リコールのご案内（R 4 5 6 5）

リコール届出一覧表

改善箇所説明図

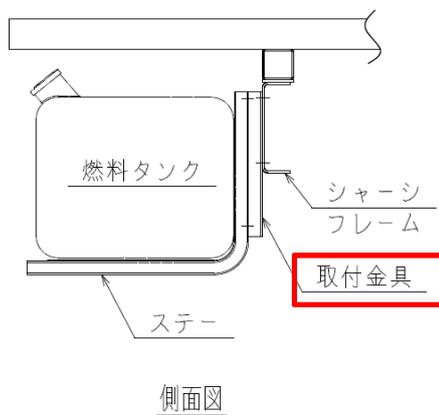
【基準不適合発生箇所】

冷蔵冷凍車の燃料タンク取付金具において、加工指示が不適切なため、曲げ加工傷が生じているものがある。そのため、走行振動等により亀裂が発生し、取付金具が破損して、最悪の場合、燃料タンクが脱落するおそれがある。

【改善の内容】

全車両、燃料タンク取付金具を点検し、亀裂があるものは対策品に交換する。また、亀裂がないものは、暫定対策として補助金具を追加する。なお、恒久対策が決定次第、速やかに恒久対策を実施する。

亀裂があるもの

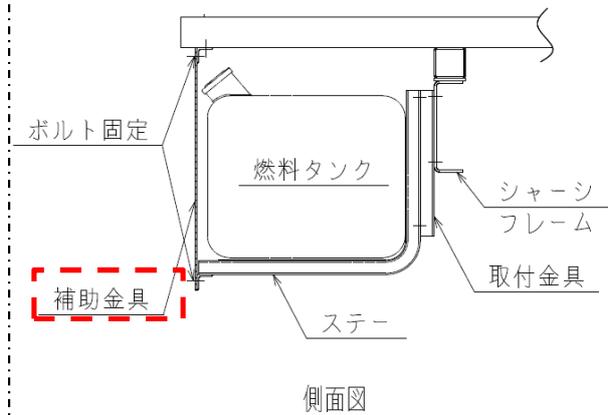
□ は、交換部品を示す。

亀裂がないもの

□□ は、追加部品を示す。
